**Autorité environnementale**

**Avis délibéré de l’Autorité environnementale sur  
la centrale électrique du Larivot (973) – deuxième  
avis**

**n°Ae : 2025-048**

Figure 5 : Raccordement par liaison souterraine. Source : dossier

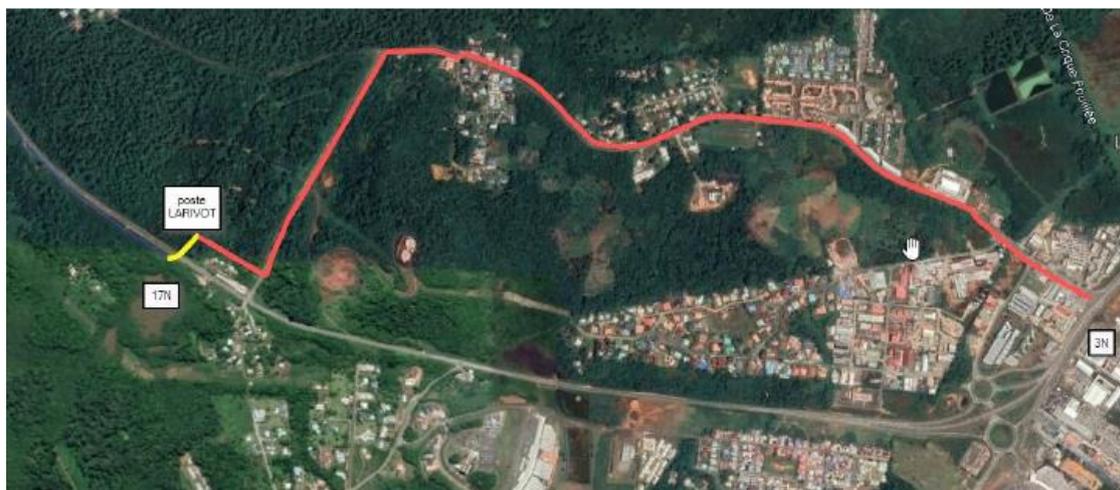
En revanche, cette discussion ne va pas de soi pour le raccordement sud, au voisinage de milieux naturels sensibles. En particulier, les incidences devraient être comparées entre un tracé aérien et un tracé souterrain. La figure 5 permet néanmoins de comprendre que le tracé aérien évite les milieux arborés en longeant la RN1 : les incidences seront principalement celles de la piste d'accès au pylône de la ligne Balata–Macouria, dans des milieux naturels moins sensibles.

Figure 7 : rappel des zonages réglementaires des espaces naturels remarquables et protégés. Source : étude d'impact initiale

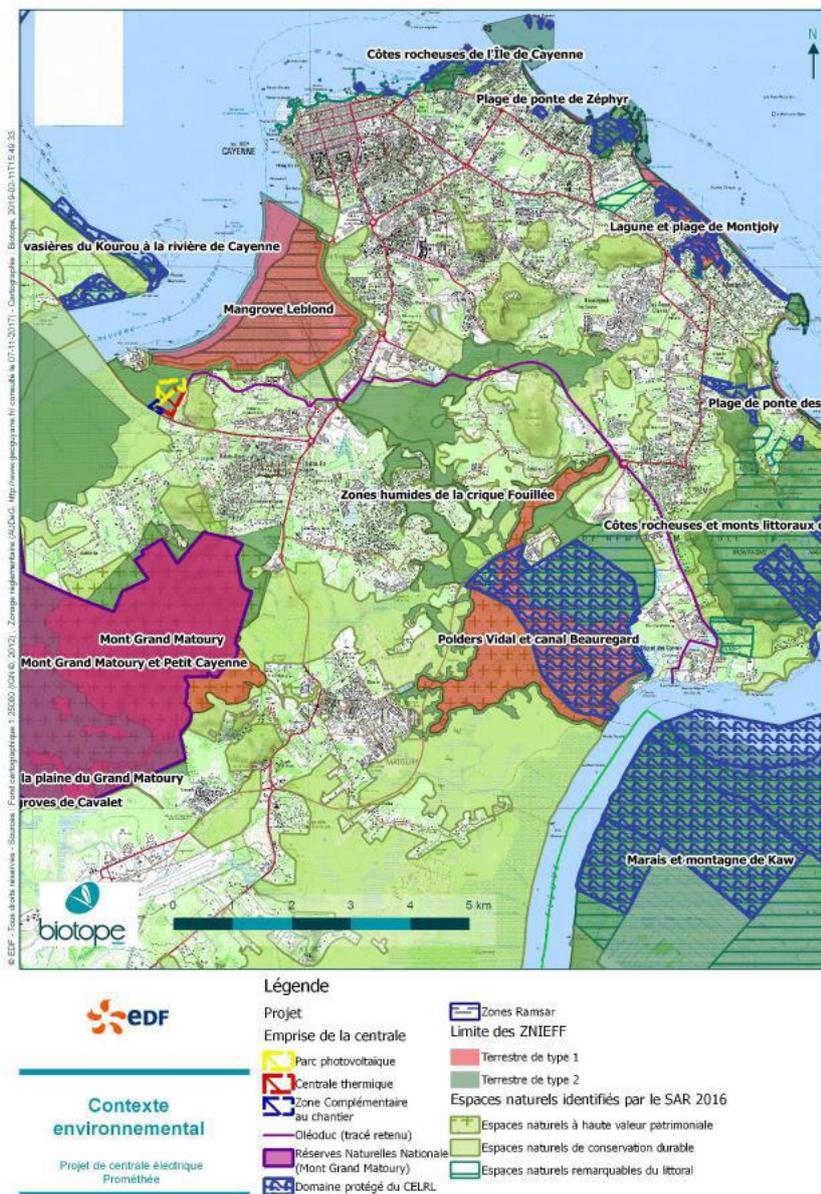
Pour le deuxième volet, la parcelle de 72 ha a été classée en espace naturel sensible par la CTG en 2020 (voir figure 7 page 23 du présent avis). L'arrêté précise qu'EDF-PEI s'engage à sanctuariser cette parcelle et à la mettre en gestion.

la mangrove Leblond et la réserve naturelle nationale du Mont Grand Matoury, notamment en perspective de la réalisation des différents projets rappelés au § 1.2. Pour ce qui concerne spécifiquement le présent dossier, l'absence de précision sur le type de mesures à envisager prive d'indication sur des mesures à prendre en compte pour la réalisation du raccordement sud à la centrale (voir § 3).

Il est donc urgent de désigner le gestionnaire de ces espaces, commun de part et d'autre de la RN1, ne serait-ce que pour remédier sans attendre à ces infractions, de conclure une obligation réelle environnementale sur une durée d'au moins 25 ans, les destructions ayant des effets sur des durées plus longues<sup>18</sup> et, le cas échéant, de renforcer la sanctuarisation des espaces au sud de la RN1 en cohérence avec les objectifs de la compensation actuellement fixés dans l'autorisation environnementale.

Figure 8 : emprise des différents projets de l'aire d'étude. Source : EDF-SEI suite à la visite des rapporteurs

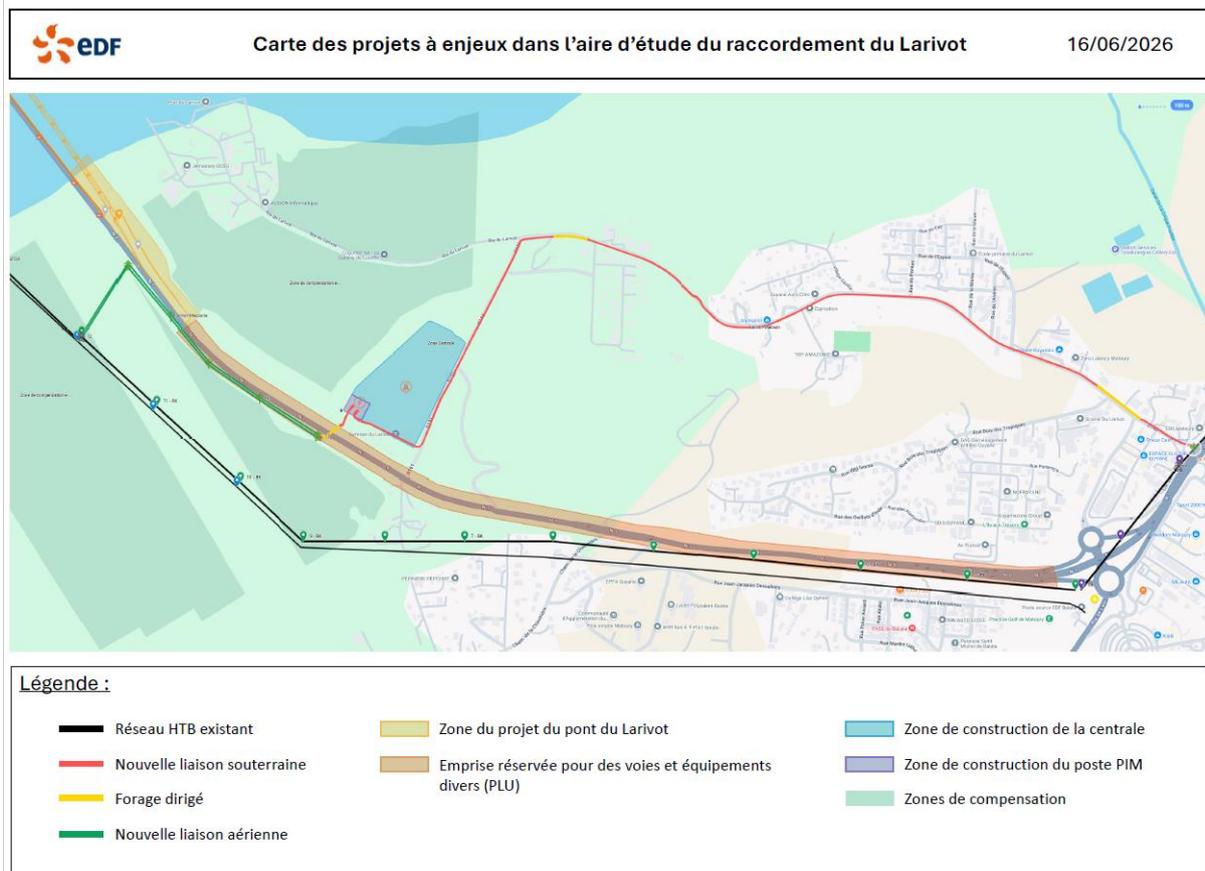
toutefois le raccordement sud est plus problématique en ce qu'il interagit avec les autres projets en cours et les milieux naturels des sites de compensation. La première difficulté est de comprendre quelles sont les emprises respectives des différents projets. La figure correspondante a été adressée aux rapporteurs suite à leur visite. Elle est reprise ci-après.

**L'Ae recommande de reprendre dans le dossier, sur toute la longueur de la RN1 du pont du Larivot jusqu'à l'intersection avec la route départementale 191 :**
